Richtplan-Anpassung 2016

Abbaustandorte

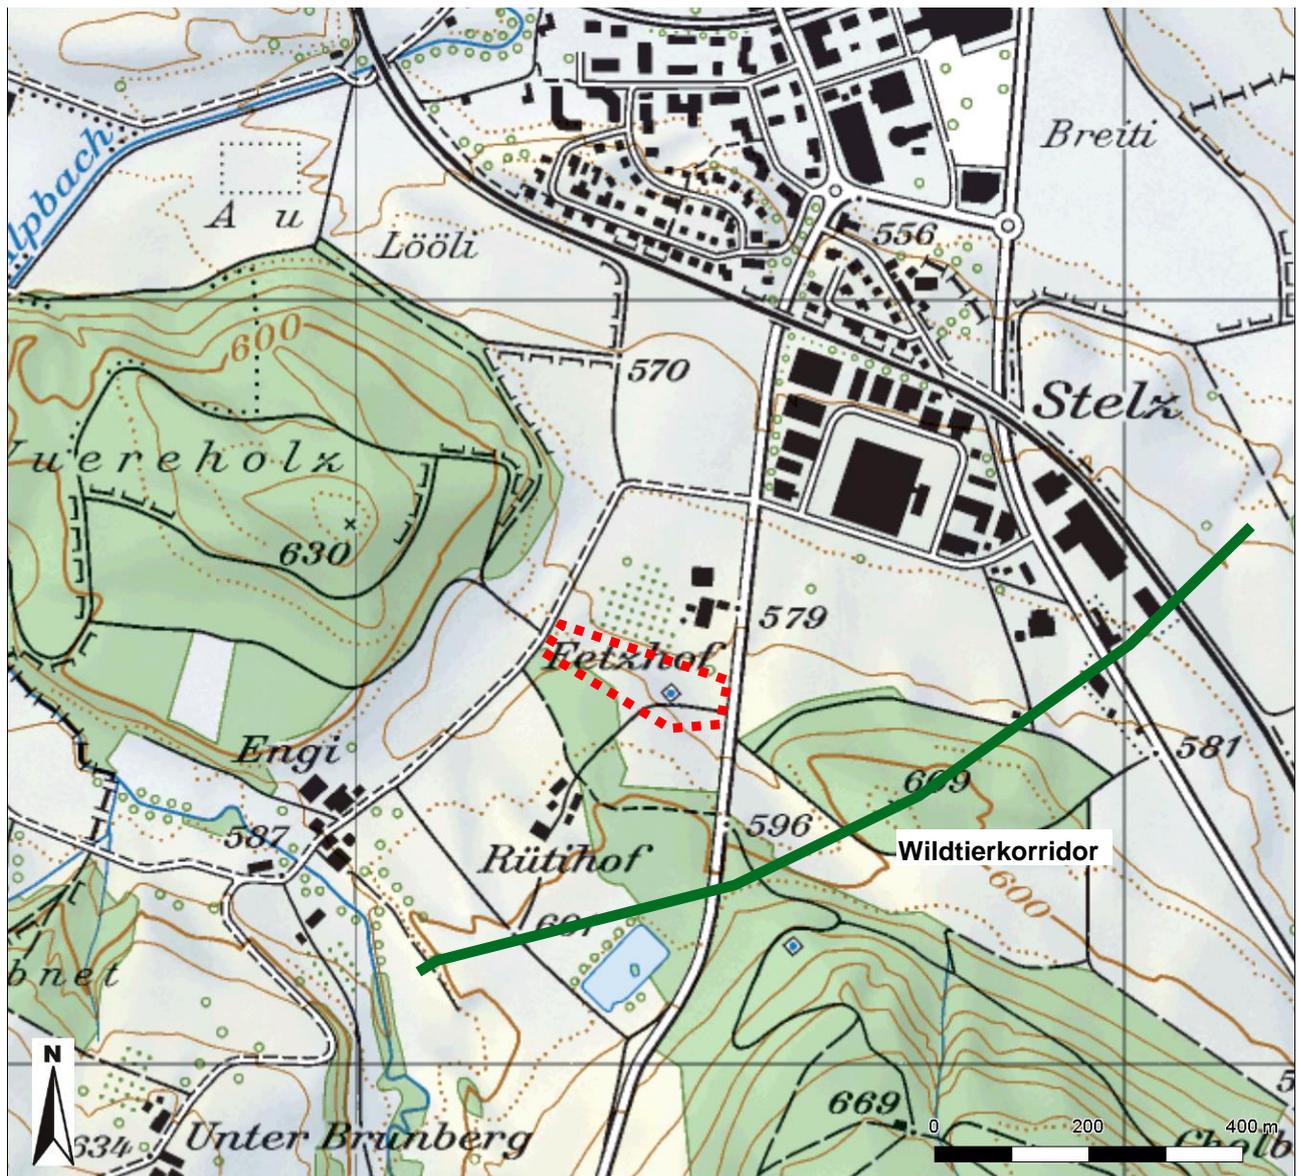
Lebensraum Schongebiet: dauernde Belastung Lebensräume; gemäss Schutzverordnung ist ein Abbau im Lebensraum Schongebiet nicht zugelassen.

Es wird aufzuzeigen sein, wie der Abbau mit den Schutzbestimmungen für den Lebensraum Schongebiet abgestimmt werden kann. Aufnahme des Standortes als Zwischenergebnis.

- Gewässerschutzbereiche: fast 100% im Au, im NW-Teil Au und Ao überlagert; Abbaukote beachten
- "Altbach" im Perimeter Chnoden Süd: Gewässerabstand einhalten
- Biotope: Naturwerte werden vermutet; genauere Abklärungen sind erforderlich
- Landschaftsschutz: Eingriffe in Landschaft mit Abtragung Kuppen
- Naturgefahren: mögliche Rutschdisposition der Hänge zum Altbach durch Eingriff nicht vergrössern
- Wald: zu fast 100% im Wald (grosse Rodung); nur kleiner Anteil geschützte Waldgesellschaft
- FFF/physikalischer Bodenschutz: kleiner Anteil FFF an Südostecke; Auflagen auf Projektstufe
- Melioration: Eingriffe bei landwirtschaftlichen Bewirtschaftungswegen nach Abbau rückgängig machen bzw. Ersatz leisten
- Transporte zeitlich mit bestehendem Abbau abstimmen; Zu- und Wegfahrten staubfrei halten. Lokaler Wanderweg am Südrand.

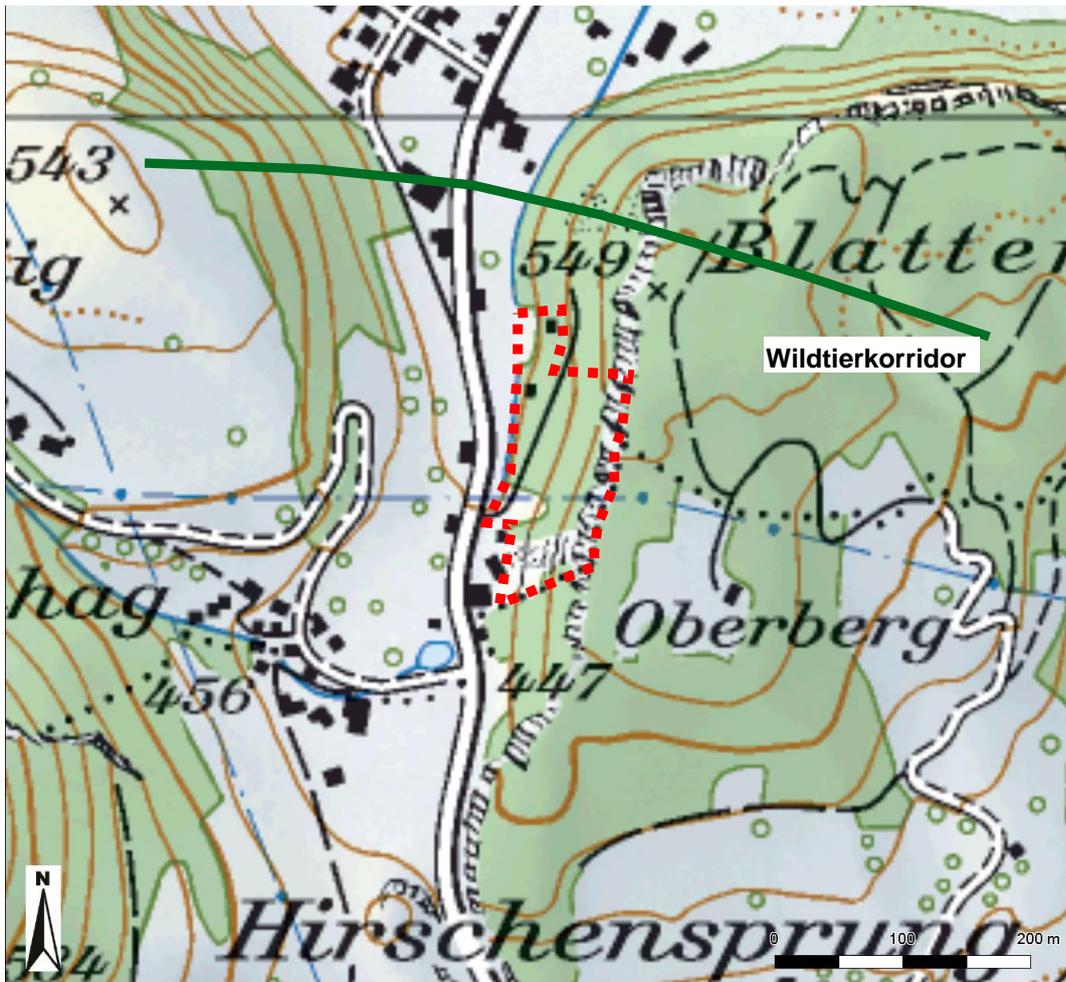
Keine gravierenden Konflikte, auf Projektstufe lösbar. Der Standort kann festgesetzt werden.

- Bauernhof nördlich: Immissionsschutz; Regelung bezüglich Reservoir
- Grundwasserschutz: Hinweise auf private Quellen
- Gewässerschutz: Abbaukote beachten (teilweise Gewässerschutzbereich Au)
- Wildtierkorridor: südlich vorbeiführend
- Wald: kleine Rodung erforderlich
- FFF / physikalischer Bodenschutz: Auflagen Rekultivierung
- Melioration: Vorhaben im Perimeter der Güterzusammenlegung Rickenbach und Umgebung (KtNr. 2393). Strassen v.a. Rütihofstrasse (mit Beiträgen Bund/Kanton gebaut) und landwirtschaftliche Nutzflächen nach Abbau wiederherstellen
- Kantonsstrasse Nr. 45: Bewilligung TBA für Zu- und Wegfahrt. Sichtzonen und Böschungsstabilität Abbau/Strasse beachten
- Elektrische Kabelleitung: Absprache mit Energieunternehmen

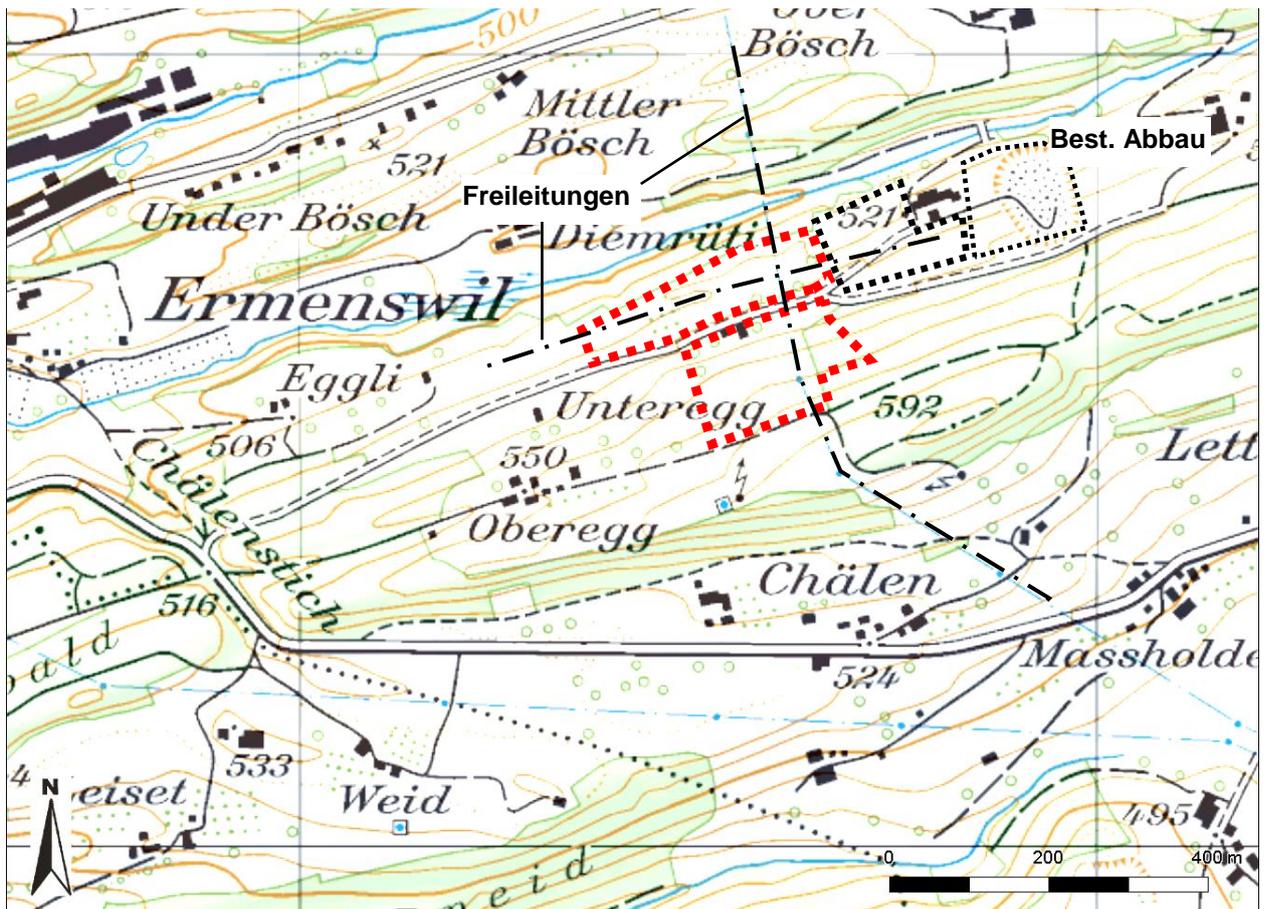
Perimeter vollständig innerhalb BLN Nr. 1612 "Säntisgebiet"; Abbau führt zu starker Beeinträchtigung der intakten Waldränder und der heutigen Geländenische zwischen Rheinebene und Berg, während der frühere Abbau nur begrenzt einsehbar ist.

Das Vorhaben führt zu erheblichen Eingriffen in die Landschaft von nationaler Bedeutung (BLN), was überwiegende Interessen von ebenfalls nationaler Bedeutung für einen Kiesabbau am fraglichen Standort erfordern würde. Aufnahme in den Richtplan als Zwischenergebnis. Eine Festsetzung erfordert eine Interessenabwägung auf Richtplanstufe.

- Baugebiet mit Kernzone K2 und WG2 im Nahbereich / Einzelgebäude und Kultur-Schutzobjekt angrenzend: Immissionschutz/Umgebungsschutz
- Oberflächengewässer: unmittelbar angrenzend Aubach; stark verbaut, teils eingedolt. Gewässerabstand oder Gewässerraum nach Art. 41a GSchV festlegen. Verlegung Bach prüfen, neue Brücke frühzeitig planen

- Kantonales Geotop im Nahbereich südlich
- Wildtierkorridor unmittelbar nördlich: Störung durch Abbaubetrieb
- Naturgefahren: lokale Steinschlaggefahr; Rutschgefährdung

- Feststehende archäologische Stätten vermutet: enge Begleitung des Abbaus durch Archäologie
- Wald: Abbau liegt grösstenteils im Wald. Sensibles Gebiet mit hohen Naturwerten (Waldgesellschaften, eine geschützt/eine selten) und natürlich bestockter stabiler Böschung; Rodungsbewilligung mit hohen Auflagen

- Physikalischer Bodenschutz: Auflagen
- Freileitung in Hochlage: Absprache mit Energieunternehmen
- Kantonsstrasse Nr. 1: Ein- und Ausfahrtsbewilligung erforderlich.

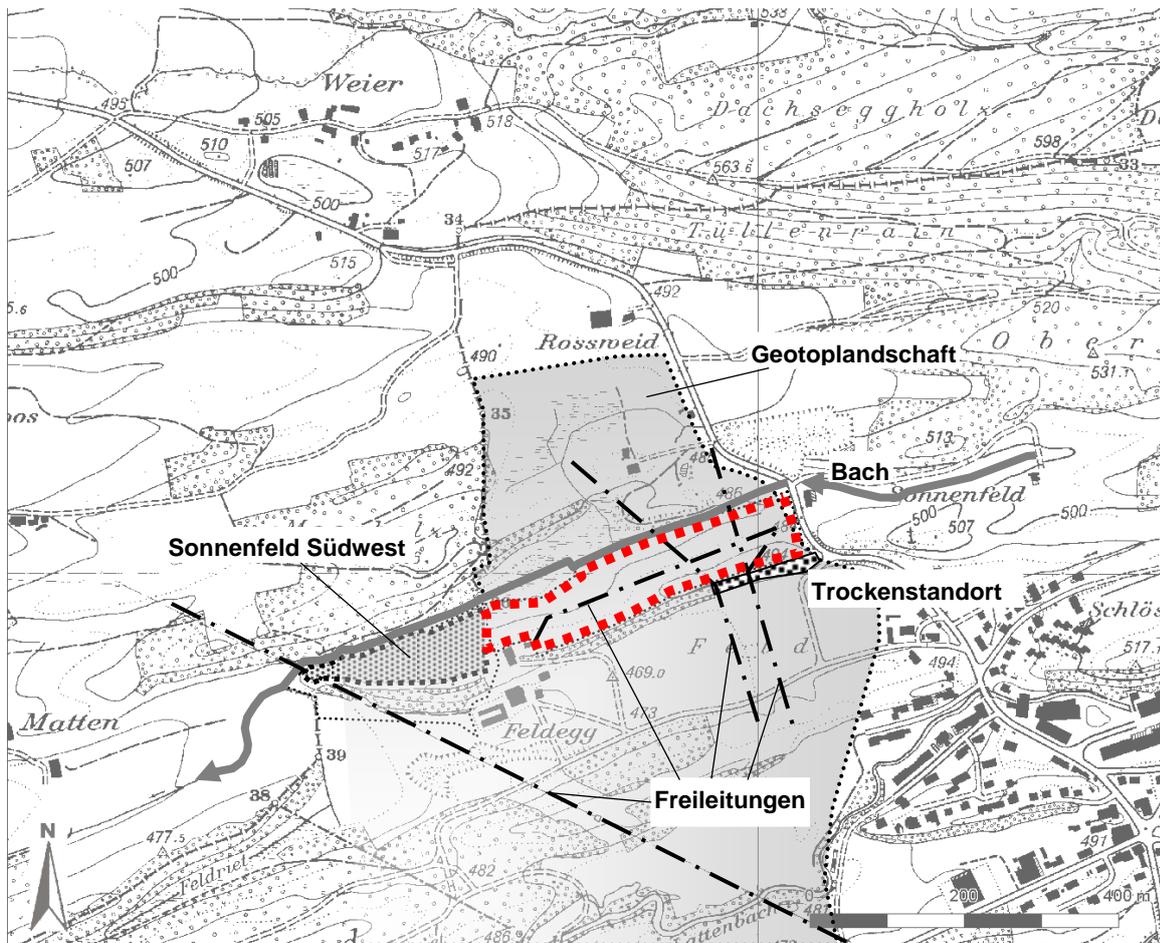
Perimeter innerhalb Geotop-Landschaft Nr. 326.1 Schichtrippenlandschaft "Jona-Diemberg" (Abschnitt Ermenswil-Diemberg) von voraussichtlich nationaler Bedeutung. Ökologische Ausgleichsmassnahmen sind erforderlich.

Angesichts der offenen Fragen bezüglich Umgang mit der Geotoplandschaft wird das Vorhaben als Zwischenergebnis in den Richtplan aufgenommen. Eine Festsetzung erfordert eine Interessenabwägung auf Richtplanstufe.

Bei der Nutzungsplanung (Abbauplan-/Baubewilligungsverfahren) ist sicherzustellen, dass das Vorhaben nur in den nicht sensiblen Bereichen möglich ist und die Ausgangssituation des Feinreliefs wiederhergestellt wird.

- Landwirtschaftsbetrieb innerhalb Perimeter: allfälliger Abbruch und Wiederaufbau, Immissionsschutz
- Gewässerschutzbereich: teilweise Au; Schutzschicht
- Offenes Fliessgewässer knapp innerhalb Abbauperimeter: Auflagen, Anpassung Perimeter
- Lebensraum Schongebiet "Eggwald-Krauern": grossflächige Störung des Lebensraumes vermeiden
- Wald: Rodung auf Teilfläche
- Physikalischer Bodenschutz: Direktumlagerung mit Auflagen machbar
- Melioration: von Bund und Kanton subventionierte Entwässerung von 1944/45; keine Rückzahlungspflicht
- Kantonsstrasse Nr. 20: Einfahrt
- Freileitungen: Absprache mit Energieunternehmen

Feldegg Ost (Sonnenfeld SW Erweiterung; Nr. 1351) – Eschenbach Koord. 2708850 1234000

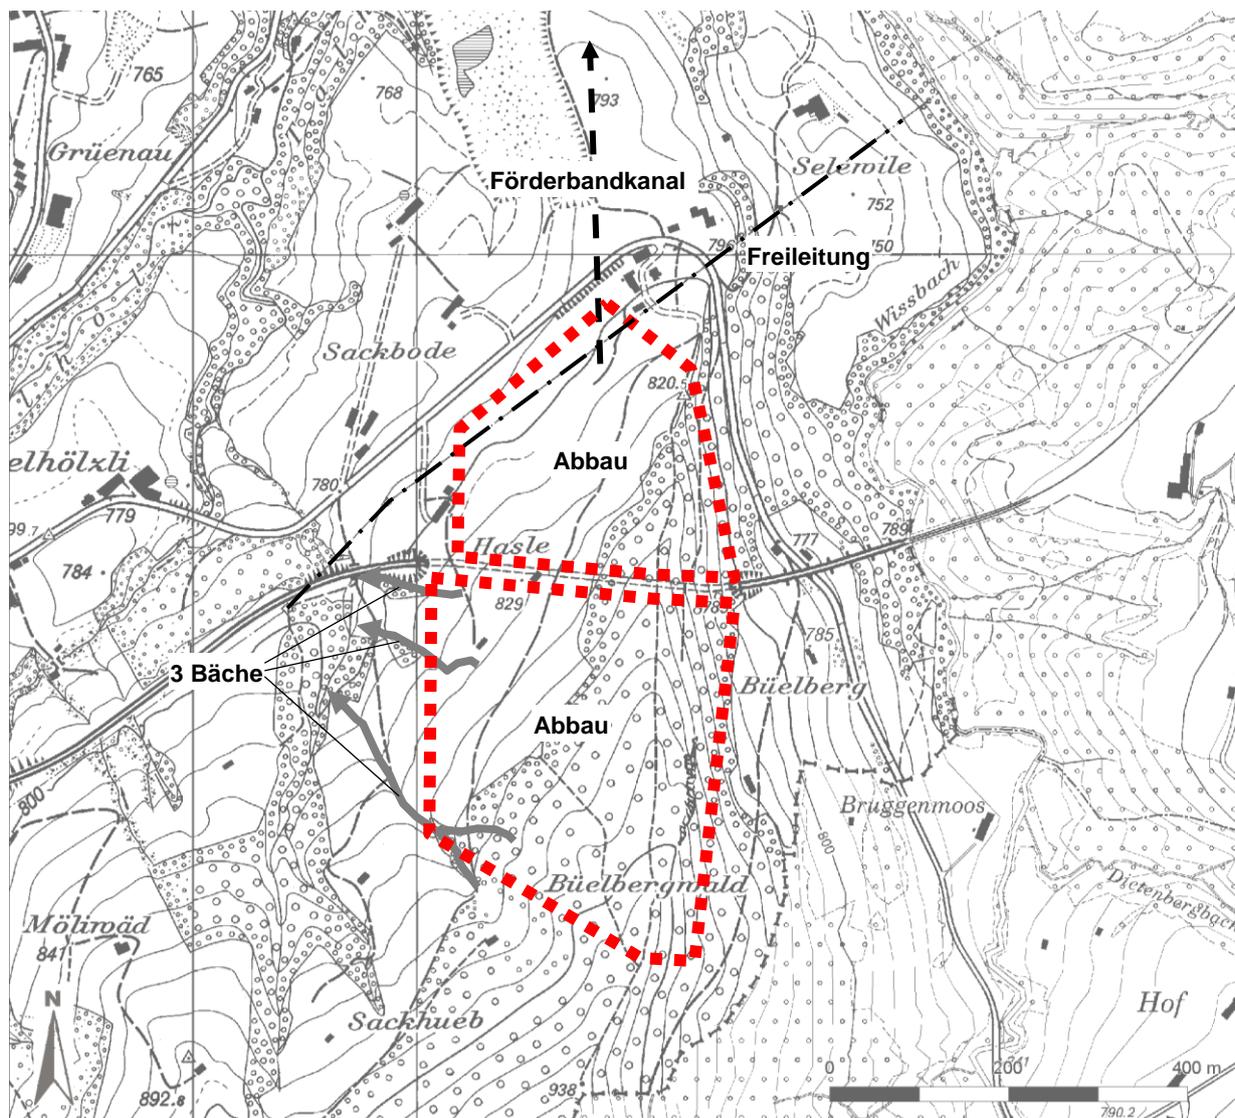
Der im Rahmen des Pilotprojekts zur Durchführung einer umfassenden Interessenabwägung erarbeitete Bericht "Wirkungsanalyse nach Nachhaltigkeitskriterien für Materialabbauten mit Verfüllungen" zeigt, dass die Ziele Erhaltung wertvoller Lebensräume (Schongebiet) und des Landschaftscharakters mit dem Vorhaben eingehalten werden können. Der Standort wird im Richtplan festgesetzt.

Bei der Nutzungsplanung (Abbauplan-/Baubewilligungsverfahren) ist sicherzustellen, dass das Vorhaben nur in den nicht sensiblen Bereichen möglich ist und die Ausgangssituation des Feinreliefs wiederhergestellt wird.

- Gebäudegruppe: Gebäude-/Immissionsschutz
- Gewässerschutzbereich Au: Schutzschicht
- Bach am Nordrand des Abbauperimeters: Gewässerabstand
- Geotoplandschaft national: Einhaltung der Schutzziele (vgl. Fazit Bericht "Wirkungsanalyse...")
- Naturschutz: Trockenstandort südlich angrenzend
- Lebensraum Schongebiet: gemäss Schutzverordnung Eschenbach
- Wald: Waldabstand
- Physikalischer Bodenschutz: bodenkundliche Baubegleitung
- Mehrere Freileitungen: Absprache mit Energieunternehmen
